K č.j.: STO-3358/2023 Vi

Spis zn.: 486/2023

Věc: Odvolání účastníků společného územního a stavebního řízení proti společnému povolení č.j. STO-3358/2023 Vi ze dne 13.05.2024, spis zn. 486/2023, které bylo vydáno pro stavbu pro bydlení nazvanou: „Bytový dům s provozovnou“ se záměrem umístění na pozemcích parc.č.st. 11/2, parc.č. 342, 47/10, 47/6 a 309/4 vše v k.ú. Dolínek, v obci Odolena Voda, jehož součástí je bytový dům s pěti byty a provozovnou, přípojka vody, zpevněné plochy-chodníky a parkovací plochy, oplocení, žumpy, jímka pro jímání dešťových vod se vsakem a veřejné osvětlení – rozšíření, přeložka stávající lampy (dále jen „stavební záměr“).

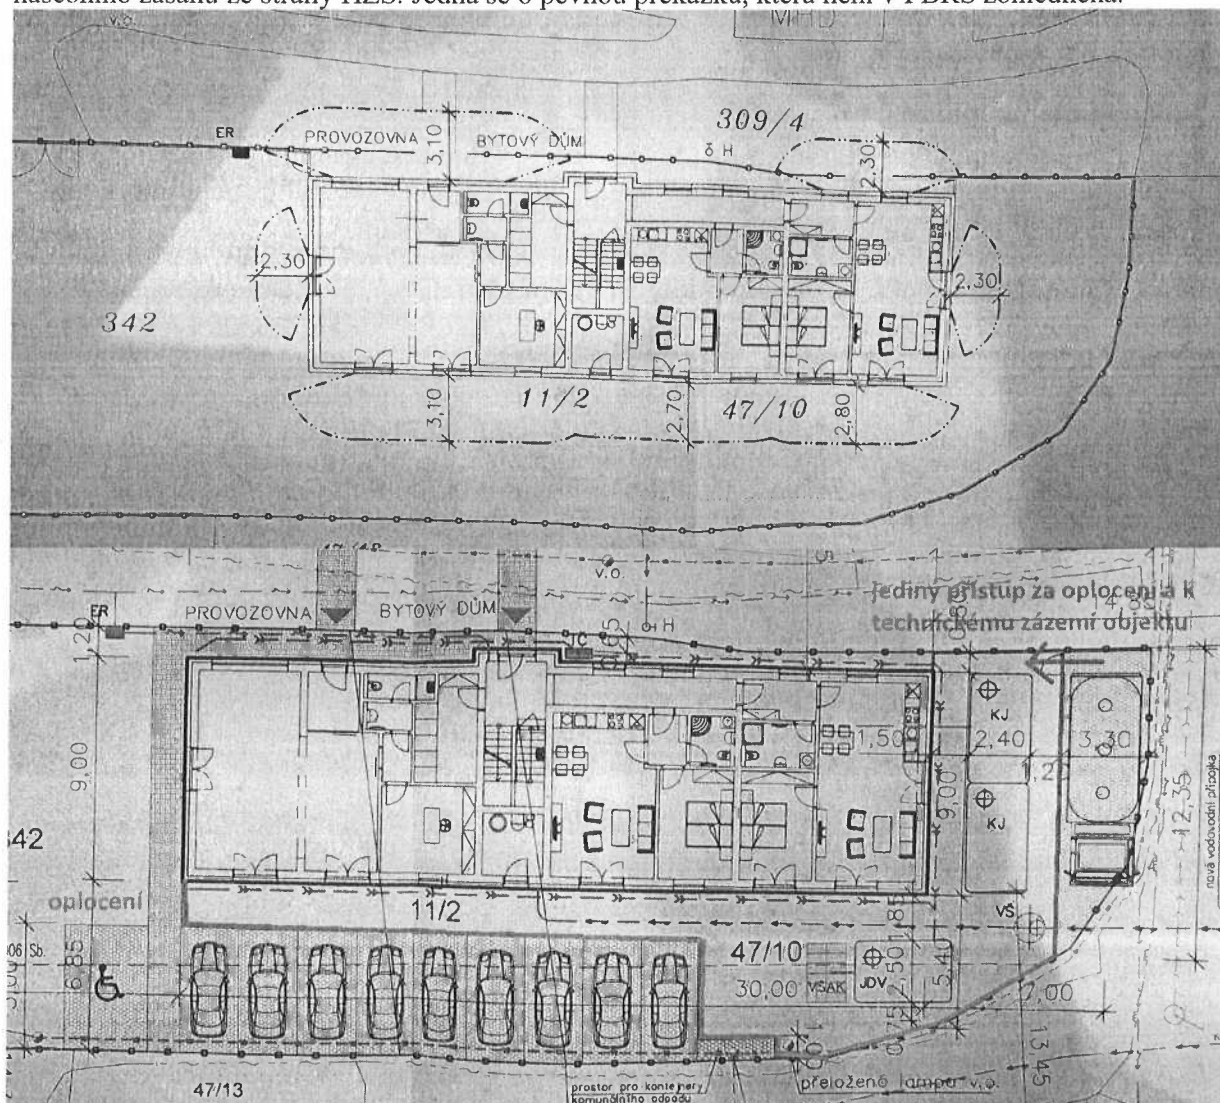
2) Závazné stanovisko Orgánu územního plánování bylo vydáno fikcí.

Odvolatelé tímto v rámci uplatněného odvolání, žádají nadřízený správní orgán o přezkum závazného stanoviska Městského úřadu Brandýs n. /L. – St. Boleslav, Odboru stavebního úřadu, územního plánování a památkové péče, č.j. OSÚÚPPP-18317/2024-POBMA ze dne 12.03.2024, spis zn. OSÚÚPPP-7132/2024-POBMA, neboť je navržený stavební záměr v rozporu s územně plánovací dokumentací obce Odolena Voda (dále jen „ÚPD“). Tuto skutečnost Orgán územního plánování nereflekoval a použitím postupu dle ust. § 149 odst. 4 zákona č. 500/2004 Sb., správní řád, v platném znění (dále jen „správní řád“) a § 4 odst. 9 zákona č. 183/2006 Sb., o územním plánování a stavebním řádu, v platném znění (dále jen „stavební zákon“) pouze osvědčil vydání stanoviska marným uplynutím lhůty. Nadto ze stanoviska není patrné, ke které verzi projektové dokumentace bylo vydáno.

Např. dle ÚPD obce Odolena Voda má být stavební objekt řešen jako objekt pro obchodní prodej nikoliv kanceláře s bydlením v patře, nikoliv s bydlením v 1.N.P. cit.:

SO 4 smíšené obytné plochy – proluka na nám. V. Hálka, objekt pro obchodní prodej v kombinaci s bydlením v patře. Dále ÚPD definuje SO 4: 1 dům o 4 bytech, stavební záměr obsahuje 5 bytů atd. Na základě uvedeného proto odvolatelé žádají o přezkum závazného stanoviska Orgánu územního plánování uvedeného výše.
